Informe Consolidado de Solicitud de Aclaraciones, Rectificaciones y/o Ampliaciones a la Declaración de Impacto Ambiental del Proyecto "Parque Fotovoltaico Bulnes"

Nombre del Titular : Sayen Fotovoltaica SPA
Nombre del Representante Legal : Ignacio Andrés Fernández Orellana
Dirección : AV APOQUINDO 4499, OF 802

El presente Informe Consolidado de Solicitud de Aclaraciones, Rectificaciones o Ampliaciones a la Declaración de Impacto Ambiental del proyecto "Parque Fotovoltaico Bulnes", contiene las observaciones generadas en virtud de la revisión de la Adenda.

Figura 1: Plano de puntos de atravesos por cauce.

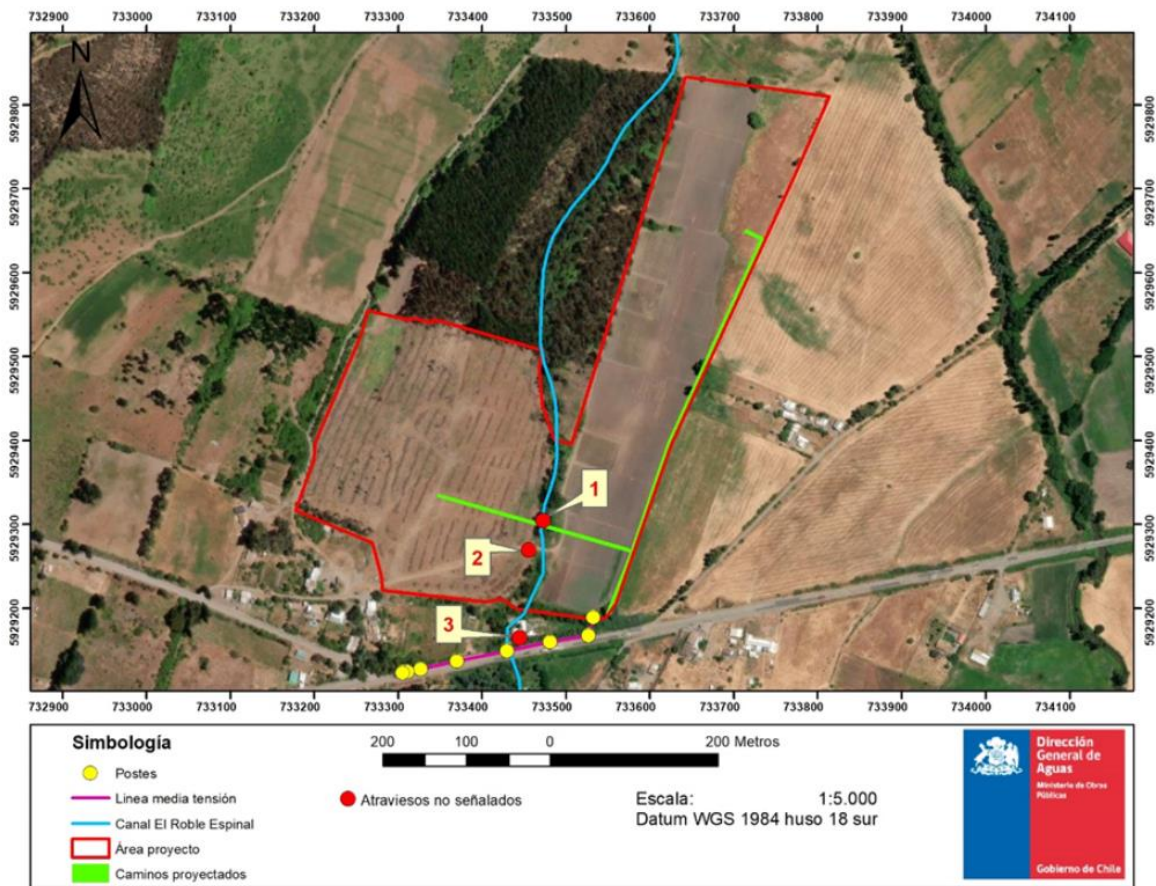
1.32 Respecto al camino proyectado, así como el camino existente en la actualidad y la Línea de transmisión de Media Tensión, se hace necesario presentar los PAS correspondientes que permiten realizar el atraveso del canal mencionado en los puntos 1, 2 y 3 que se indican en Figura 1. En caso de no contar con las autorizaciones, se solicita realizar un levantamiento topográfico y presentar la memoria de cálculo de todos los atravesos u obras existentes y que se proyectan, para verificar el comportamiento hidráulico de cada uno y la descripción del mecanismo constructivo que se aplicará, planos de detalle, perfiles, eje hidráulico, por lo que se solicita corregir y/o aclarar el camino proyectado, considerando los posibles atravesos u obras faltantes.
